# 第二回 花園・島崎地区浸水対策施設技術検証委員会

## 事務局報告資料

令和元年 12 月

熊本市上下水道局計画整備部下水道整備課

図 3-6 測定断面位置図

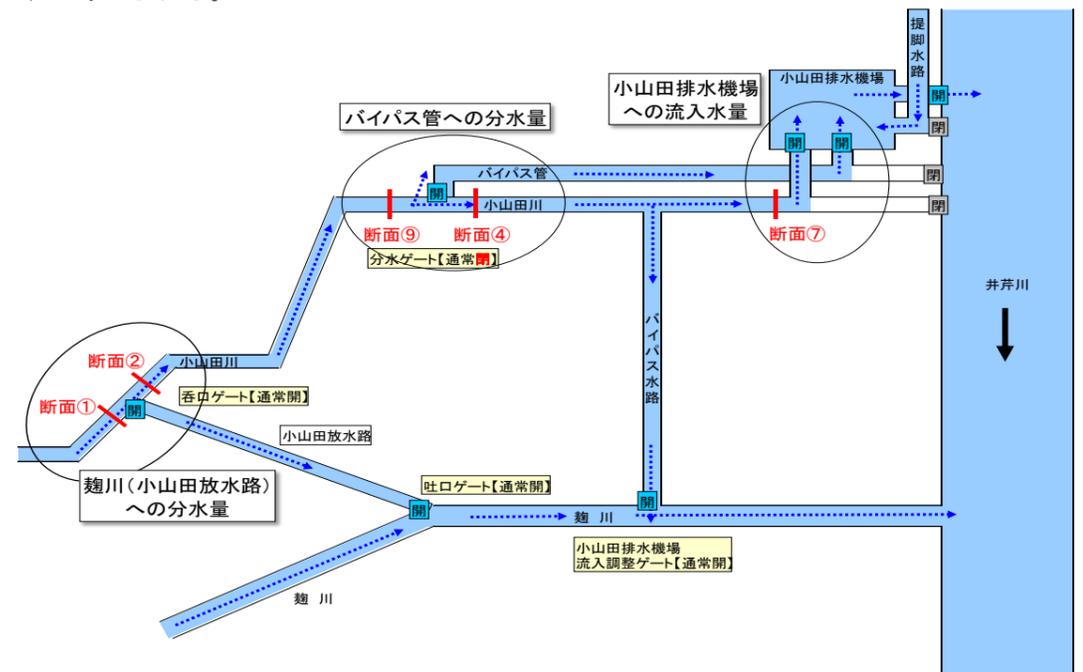
小山田川の構造(断面、勾配、仕上げ等)について、設計での流量計算と実態に差異が生じていないか確認すること

断面及び勾配は下表のとおり設計条件に対して断面・勾配・水路仕上げともに差異が生じており、写真のとおり水路の断面形状の変化が多いと言える。

また、写真のとおり水路底部には砂利による断面阻害や季節によっては水草が生えることによる流下能力の低下が考えられる。

図 3-8 施設稼働条件模式図

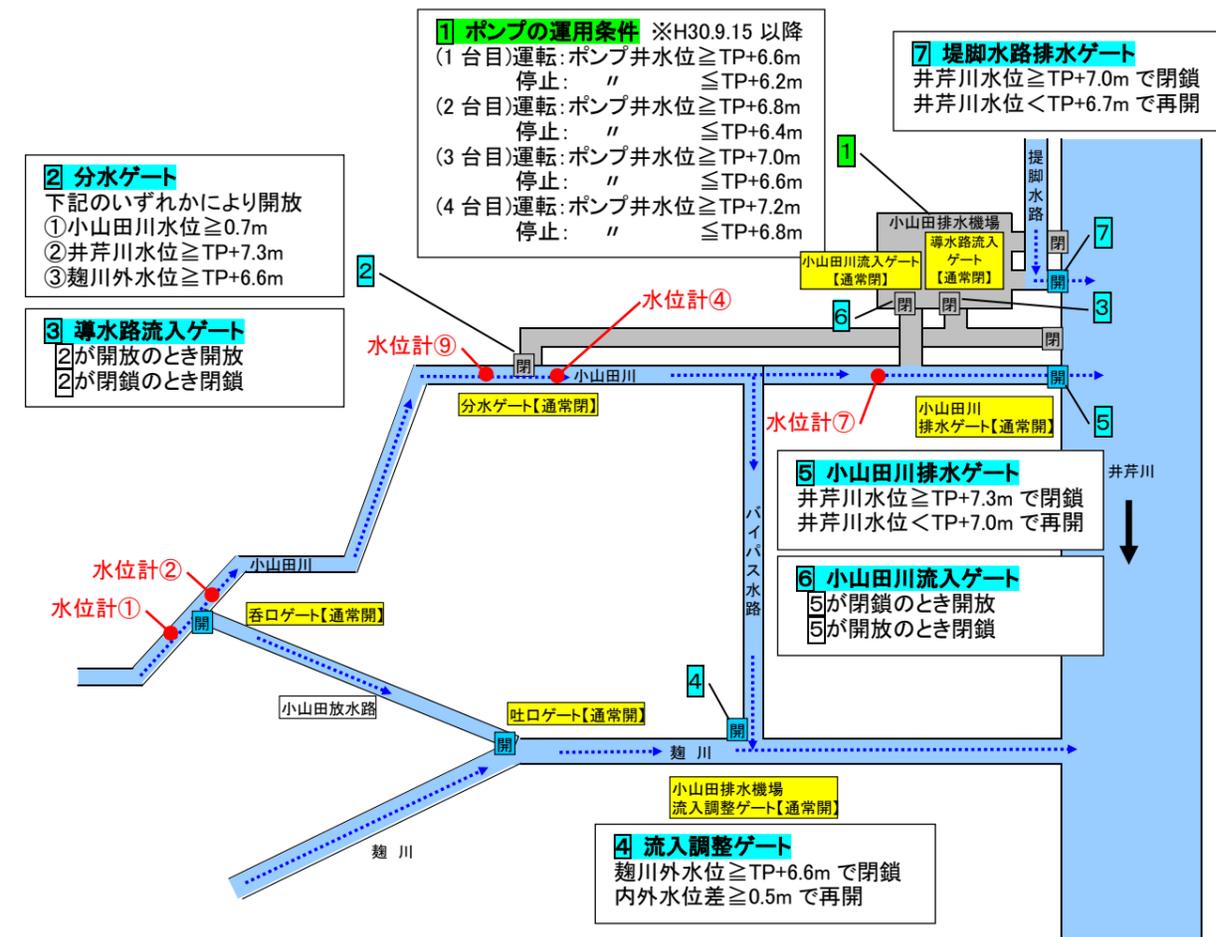
ポンプ稼働条件や水位等の重要な情報は全て提示し、実測値や推定値等は識別できるようにすること

<回答 4-1>

下図の通り整理した。

図 3-9 ポンプ運転水位模式図

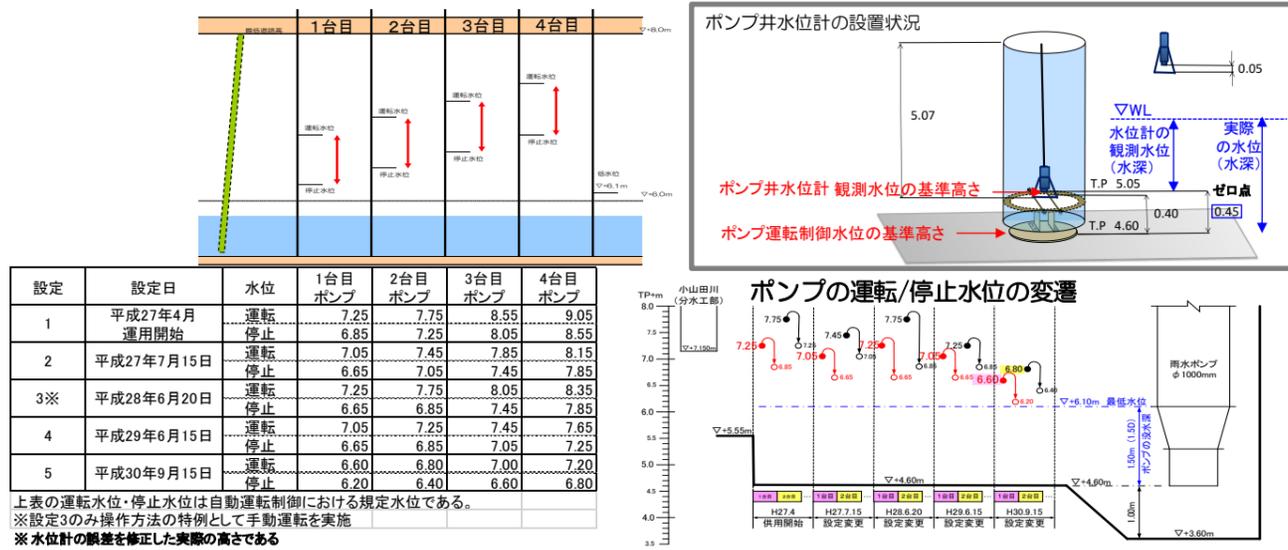
4台のポンプそれぞれの起動水位と停止水位について、平成 27 年時から平成 28 年時の変更点を整理し、図化すること

当市では、平成 27 年 7 月、平成 29 年 6 月にポンプ運転水位の設定を変更し、平成 28 年 6 月 20 日には、特例として、大雨時の手動運転を実施しており、現在は、全てのポンプにおいて、運用開始時より起動水位と停止水位を低く設定している。

また、現地調査の結果、ポンプ井の水位計が設置位置を考慮した 0 設定となっておらず、運用開始以降、規定水位より高い水位でポンプの起動・停止を行っていたことが確認されたため、その補正も行った。
